東通原子力発電所原子力事業者防災業務計画の読み替えについて（連絡）

東通原子力発電所原子力事業者防災業務計画 読み替え表

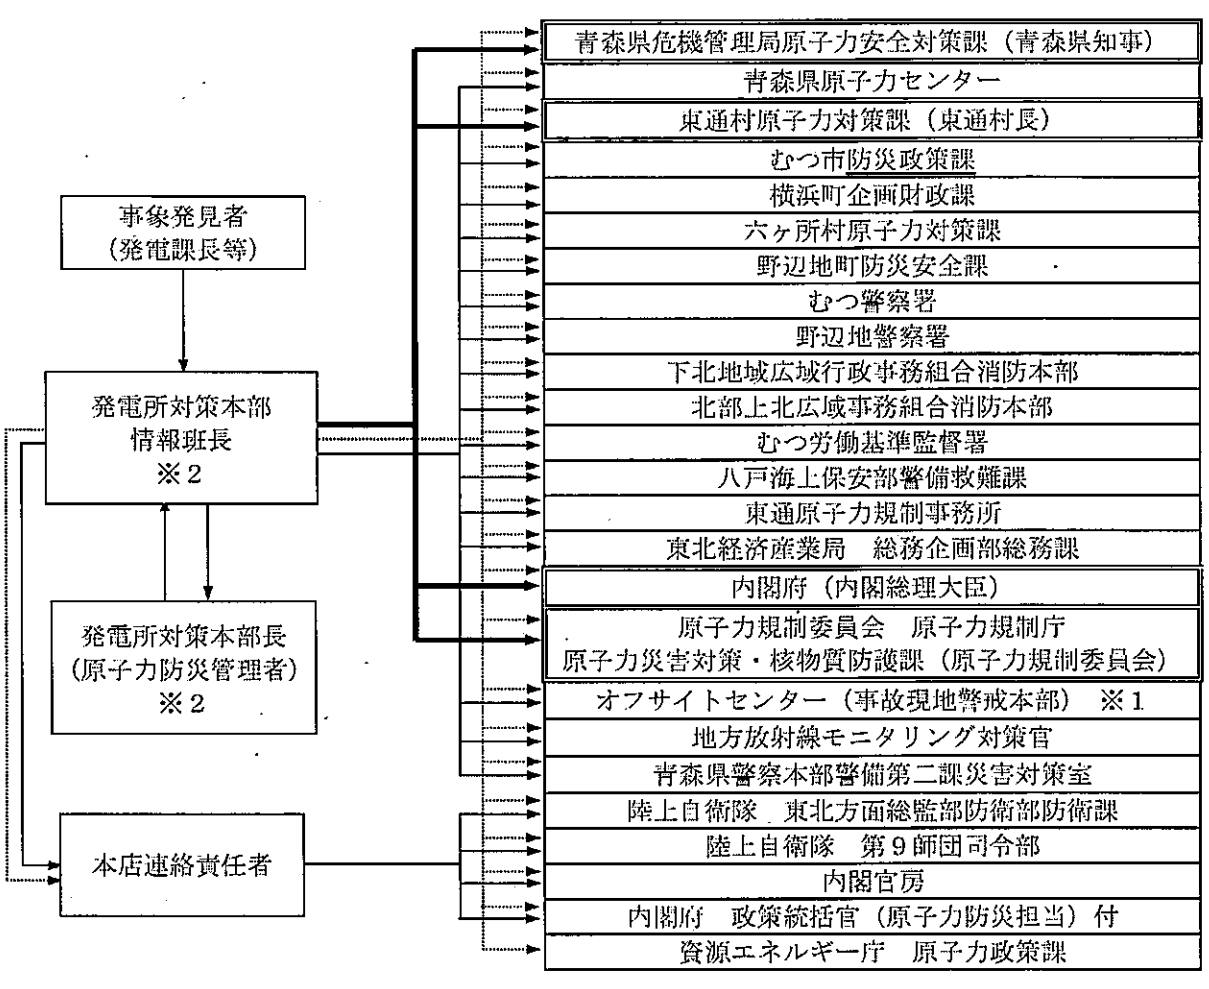
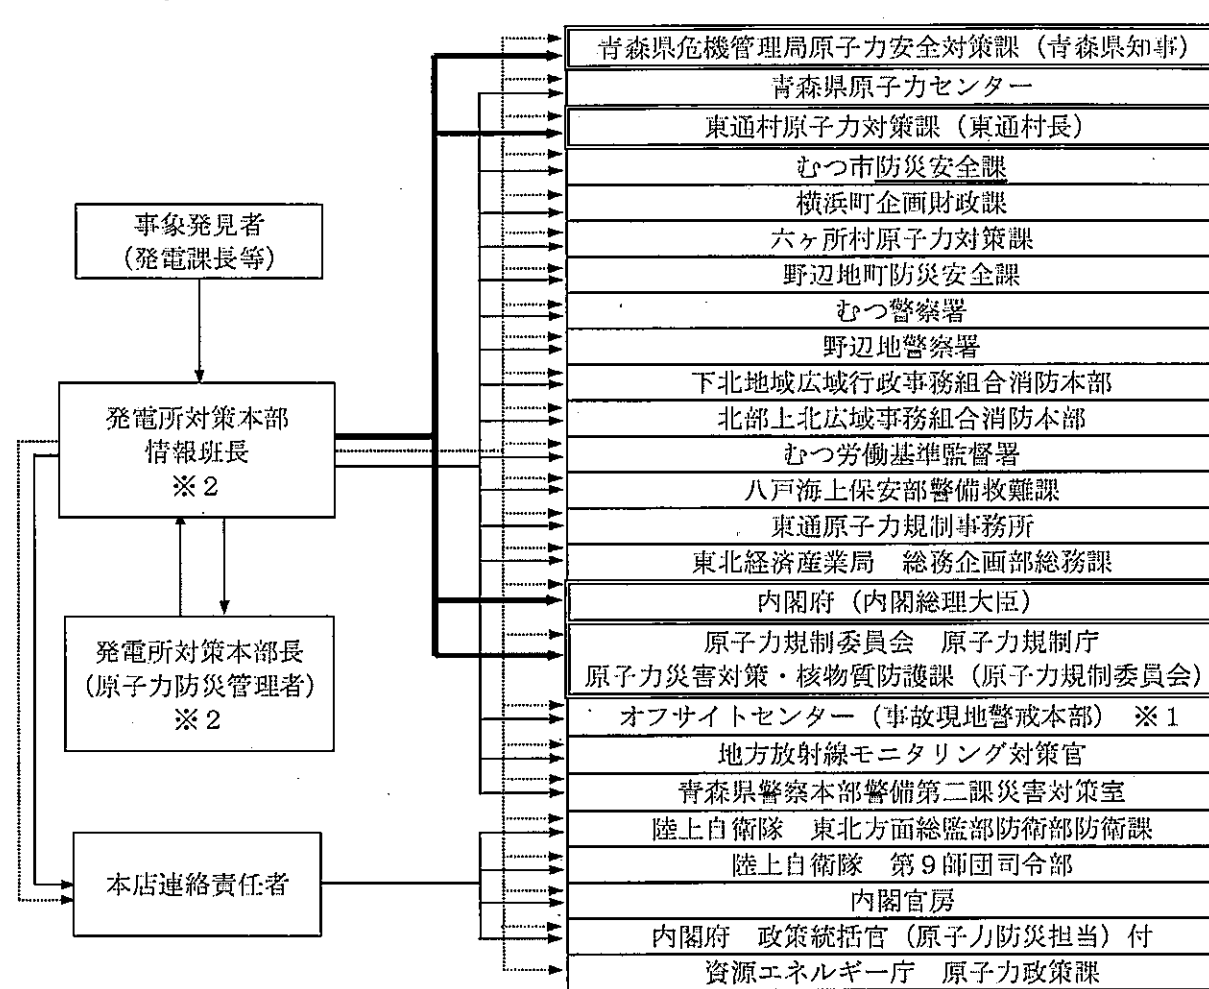
現 行	読 み 替 え 後	理 由
<p style="text-align: center;">別図2-5 警戒事象発生時の通報経路</p> <p style="text-align: center;"> 事象発見者 (発電課長等) ↓ 発電所警戒対策本部 情報班長 ※2 ↓ 発電所警戒対策本部長 (原子力防災管理者) ※2 ↓ 本店連絡責任者 </p> <p style="text-align: center;"> 青森県危機管理局原子力安全対策課 青森県原子力センター 東通村原子力対策課 むつ市防災政策課 横浜町企画財政課 六ヶ所村原子力対策課 野辺地町防災安全課 むつ警察署 野辺地警察署 下北地域広域行政事務組合消防本部 北部上北広域事務組合消防本部 むつ労働基準監督署 八戸海上保安部警備救難課 東通原子力規制事務所 東北経済産業局 総務企画部総務課 原子力規制委員会 原子力規制庁 原子力災害対策・核物質防護課 (原子力規制委員会) 青森県警察本部警備第二課災害対策室 オフサイトセンター (事故現地警戒本部) ※1 陸上自衛隊 東北方面総監部防衛部防衛課 陸上自衛隊 第9師団司令部 資源エネルギー庁 原子力政策課 </p> <p> ----- : ファクシミリによる送信 ————— : 電話等による連絡 ※1 : 事故現地警戒本部が設置されている場合に限る。 ※2 : 発電所警戒対策本部を設置していない場合、発電所警戒対策本部情報班長は連絡責任者、発電所警戒対策本部長は原子力防災管理者とする。 </p>	<p style="text-align: center;">別図2-5 警戒事象発生時の通報経路</p> <p style="text-align: center;"> 事象発見者 (発電課長等) ↓ 発電所警戒対策本部 情報班長 ※2 ↓ 発電所警戒対策本部長 (原子力防災管理者) ※2 ↓ 本店連絡責任者 </p> <p style="text-align: center;"> 青森県危機管理局原子力安全対策課 青森県原子力センター 東通村原子力対策課 むつ市防災安全課 横浜町企画財政課 六ヶ所村原子力対策課 野辺地町防災安全課 むつ警察署 野辺地警察署 下北地域広域行政事務組合消防本部 北部上北広域事務組合消防本部 むつ労働基準監督署 八戸海上保安部警備救難課 東通原子力規制事務所 東北経済産業局 総務企画部総務課 原子力規制委員会 原子力規制庁 原子力災害対策・核物質防護課 (原子力規制委員会) 青森県警察本部警備第二課災害対策室 オフサイトセンター (事故現地警戒本部) ※1 陸上自衛隊 東北方面総監部防衛部防衛課 陸上自衛隊 第9師団司令部 資源エネルギー庁 原子力政策課 </p> <p> ----- : ファクシミリによる送信 ————— : 電話等による連絡 ※1 : 事故現地警戒本部が設置されている場合に限る。 ※2 : 発電所警戒対策本部を設置していない場合、発電所警戒対策本部情報班長は連絡責任者、発電所警戒対策本部長は原子力防災管理者とする。 </p>	<p style="text-align: center;">理由</p> <p style="text-align: center;">むつ市の組織名称変更に伴う変更</p>
